リコール届出一覧表

リコール届出日：令和 2 年 3 月 17 日

リコール届出番号	外 - 3000	リコール開始日：準備出来次第	
届出者の氏名又は名称	Groupe PSA Japan株式会社 代表取締役社長 アンジェロ シモーネ (製作国： フランス共和国) (製作者名： オートモビル・プジョー) (問い合わせ先：0120-840-240 プジョーコール)		
不具合部位（部品名）	車体（スペアタイヤ・サポート）		
基準不適合状態にあると認める構造、装置又は性能の状況及びその原因	スペアタイヤ・サポートにおいて、取付ナットの締め付け指示が不適切なため、規定トルク通りに締め付けられていないものがある。そのため、車両振動等により取付ナットがゆるみ、スペアタイヤ・サポートが変形し、最悪の場合、スペアタイヤが脱落して他の交通を妨げるおそれがある。		
改善措置の内容	全車両、スペアタイヤ・サポート取付ナットの締め付けトルクを点検し、異常が認められる場合には、取付ボルトおよび取付ナットを新品に交換して規定トルクで締め付ける。なお、スペアタイヤ・サポートに変形が認められる場合は、スペアタイヤ・サポートを新品に交換する。		
不具合件数	0 件	事故の有無	0 件
発見の動機	本国からの情報による。		
自動車使用者及び自動車分解整備事業者に周知させるための措置	<ul style="list-style-type: none"> ● 使用者 : 電話・ダイレクトメールにて通知する。 ● 自動車分解整備事業者 : 日整連発行の機関誌へ掲載する。 ● 対策実施済車両 : 対策済車両には、運転者席側ドア開口部のドアロックストライカー付近に外-3000のステッカーを貼付する。

改善箇所説明図

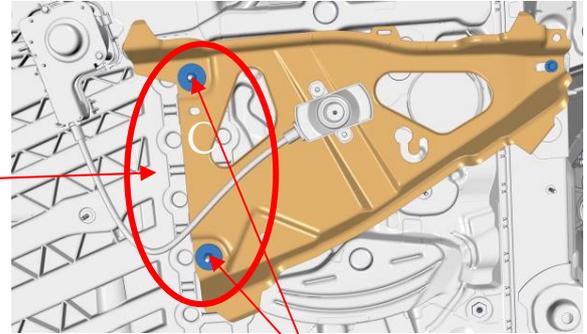
不具合の内容

スペアタイヤ・サポートにおいて、取付ナットの締め付け指示が不適切なため、規定トルク通りに締め付けられていないものがある。そのため、車両振動等により取付ナットがゆるみ、スペアタイヤ・サポートが変形し、最悪の場合、スペアタイヤが脱落して他の交通を妨げるおそれがある。

改善措置の内容

全車両、スペアタイヤ・サポート取付ナットの締め付けトルクを点検し、異常が認められる場合には、取付ボルトおよび取付ナットを新品に交換して規定トルクで締め付ける。なお、スペアタイヤ・サポートに変形が認められる場合は、スペアタイヤ・サポートを新品に交換する。
